Informe Consolidado de Solicitud de Aclaraciones, Rectificaciones y/o Ampliaciones a la Declaración de Impacto Ambiental del Proyecto "Parque Fotovoltaico El Pitotoy"

Nombre del Proponente : PFV EL PITOTOY SPA
Nombre del Representante Legal : Ricardo Orlando Sylvester Zapata
Dirección : Av Nueva Providencia 1881 of 1015

El presente Informe Consolidado de Solicitud de Aclaraciones, Rectificaciones o Ampliaciones a la Declaración de Impacto Ambiental del proyecto "Parque Fotovoltaico El Pitotoy", contiene las observaciones generadas en virtud de la revisión de la Adenda.

Figura 4. Ubicación *Copiapoa megarhiza*

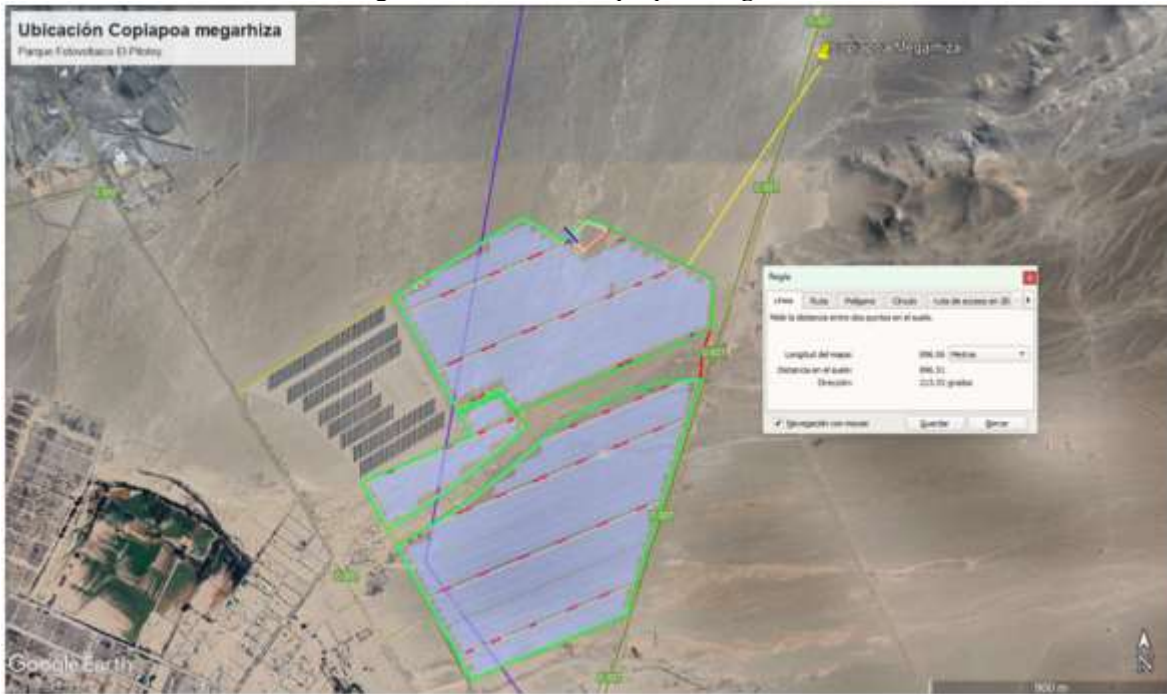
Además, se identificó que el individuo informado en el presente anexo, también se declaró en la DIA del proyecto “Línea de Transmisión y Central BESS Halcón 4” en el Anexo 2.3 “Caracterización de la flora y vegetación terrestre”, específicamente en la Tabla 5-13 “Ubicación de *Copiapoa megarhiza* en el área de influencia”, cuya información se adjunta a continuación:

Por lo anterior, no es posible evaluar adecuadamente la realización del microrruteo en la totalidad del área de influencia con la información disponible, ya que esta corresponde únicamente a un registro previamente informado (fuente secundaria). El único individuo registrado ya había sido informado con anterioridad. Además, el Proponente no adjunta información adicional que permita corroborar la ejecución del microrruteo, a saber: track del recorrido pedestre, puntos de transectas, fotografías, entre otros. No obstante lo anterior, tal como se mencionó en la observación 1.8.6 del presente documento, el proyecto se emplaza dentro del área de estimación de extensión de ocurrencia, por lo que se solicita al Proponente ejecutar un microrruteo en el área de influencia, presentando la información solicitada en la pregunta mencionada.

Figura 5. Hallazgos visualizados en terreno v/s hallazgos presentados en DIA

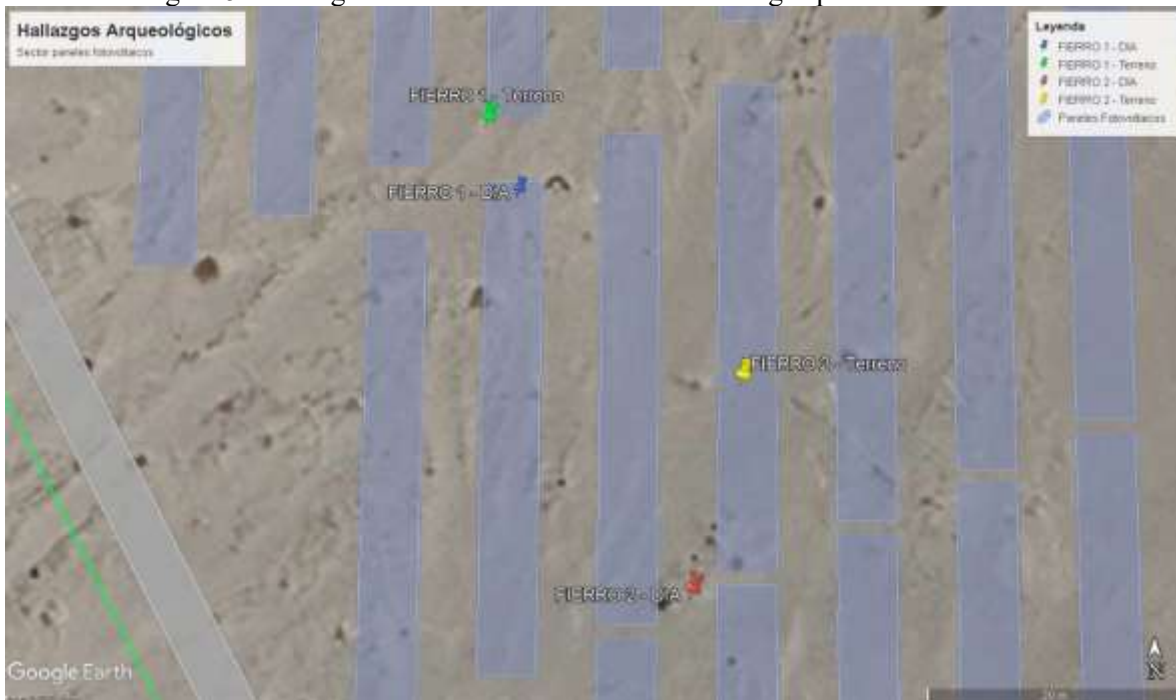
1.11.4 En el terreno realizado el 18.11.2025 en el área del proyecto (acta de terreno N° 202503106146, disponible en el expediente virtual del proyecto), fue posible evidenciar que las coordenadas de los hallazgos visualizados en el terreno (Imagen N° 7 y N° 8 de acta de terreno), no son concordantes con las presentadas en el Anexo 2.5 de la DIA, como se puede observar en la siguiente figura:
